INFORME AJUSTES TÉCNICOS SEGÚN CONDICIONES EN CAMPO

PROYECTO CUARTO FRÍO SONSÓN

Mayo de 2025

INFORME AJUSTES TÉCNICOS SEGÚN CONDIONES EN CAMPO – PROYECTO CUARTO FRÍO SONSÓN

Ilustración 2. Planimetría Cuarto Frío

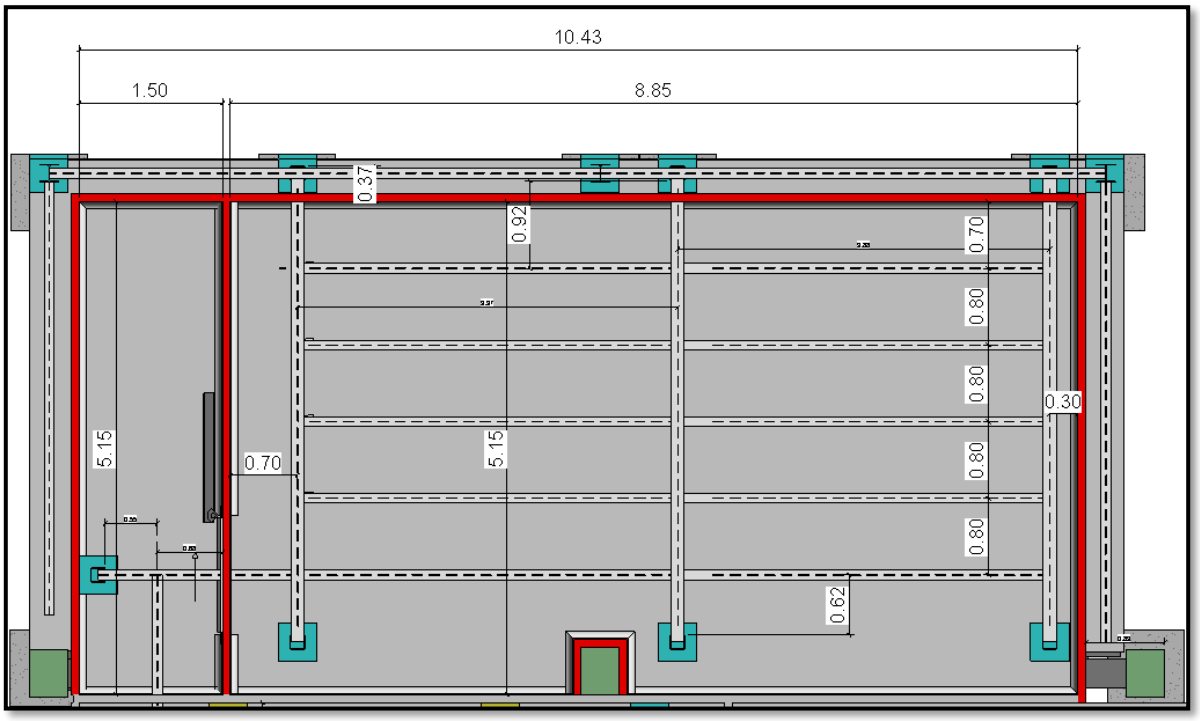
1. Reducción del largo del cuarto frío

Durante la excavación del área destinada al cuarto frío, se encontró una red existente de tuberías de agua y gas ubicada en la esquina inferior derecha. Para evitar interferencias, daños a estas redes y posibles riesgos, se decidió reducir el largo del cuarto, de manera que paso de tener 9.27 m internamente a tener 8.85 m, manteniendo la funcionalidad del espacio sin comprometer la infraestructura existente.

Ilustración 3. Cimentación Cuarto Frío

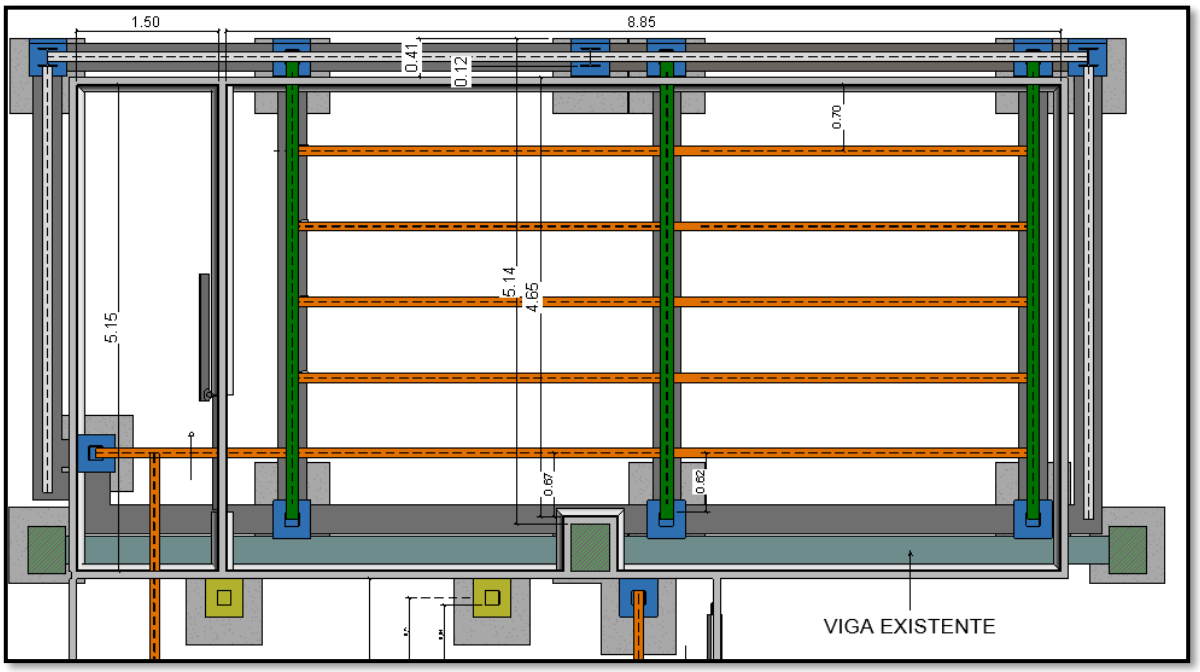
2. Reubicación de la cimentación y ajuste dimensional del cuarto

En la parte inferior del área de cimentación proyectada se identificó una viga estructural existente. Atendiendo a criterios de estabilidad y para evitar una conexión que podría comprometer tanto la viga como la nueva estructura, se decidió desplazar la cimentación 35 cm hacia la parte superior. Como consecuencia de esta

reubicación, fue necesario ampliar el cuarto 25 cm hacia esa dirección y ajustar la ubicación de las zapatas, con el fin de que el último riel no interfiera con la columna ni con el panel muro y se tenga una distancia prudente para el flujo peatonal dentro del cuarto.

Ilustración 4.. Disposición Puerta Corredera

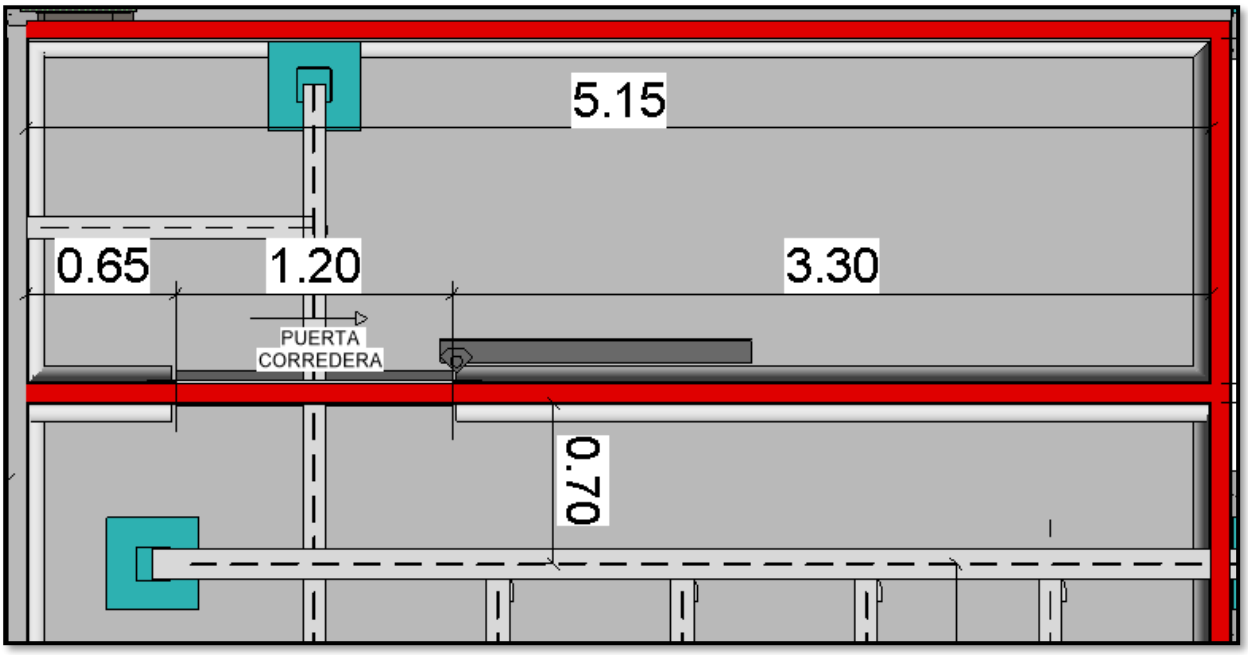
3. Reducción del ancho de la puerta

Inicialmente, la puerta del cuarto frío fue proyectada con un ancho de 1.70 m. Sin embargo, tras una revisión técnica y de operación, se concluyó que dicha dimensión era excesiva y generaba dificultades tanto en su fabricación como en su funcionamiento. Por esta razón, se redujo a 1.20 m, medida que garantiza un mejor desempeño y es acorde con el uso previsto.

Ilustración 5. Distribución Estructura Cubierta

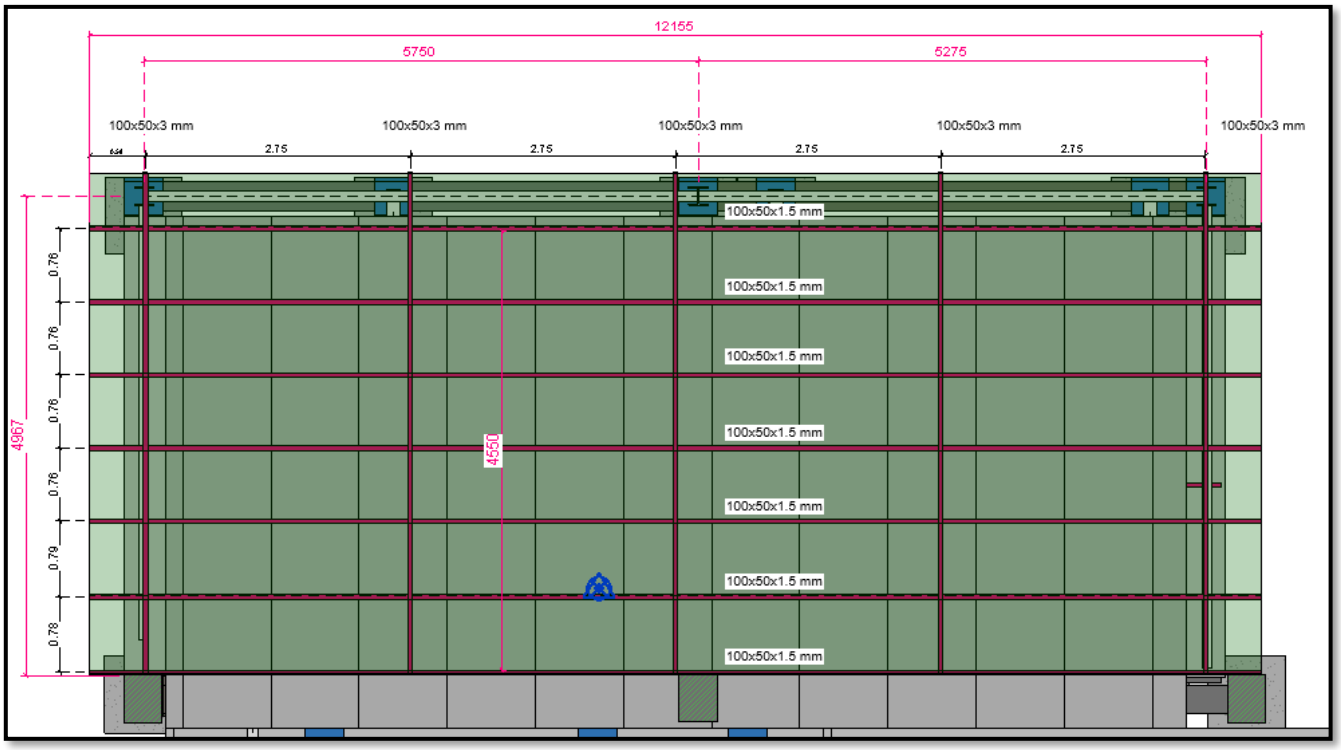
4. Reorganización de la estructura de cubierta

Con base en las modificaciones anteriormente descritas, fue necesario reorganizar la disposición de los elementos estructurales que conforman la cubierta. Este cambio permite una mejor distribución de cargas, mayor facilidad constructiva y una adaptación más eficiente a las nuevas dimensiones del cuarto.

Ilustración 6. Refuerzo Panel Techo

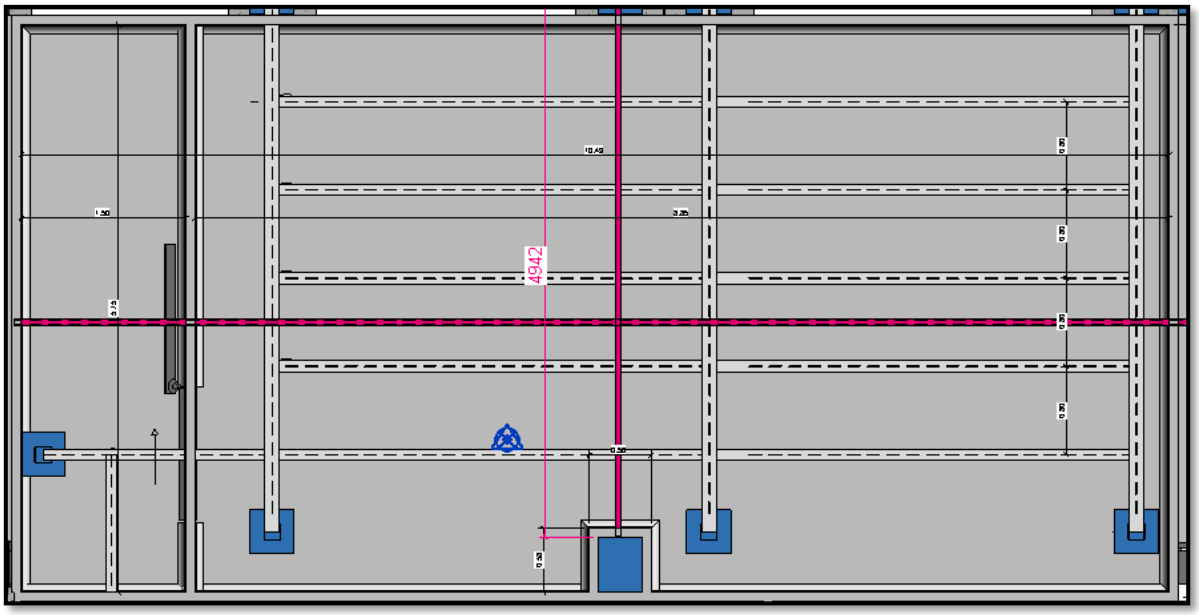
Asimismo, por la reorganización de la estructura de cubierta, se implemento una solución estructural de apoyo para el panel techo. Esta modificación permite una adecuada distribución de cargas y asegura un anclaje del sistema de paneleria, garantizando la estabilidad.
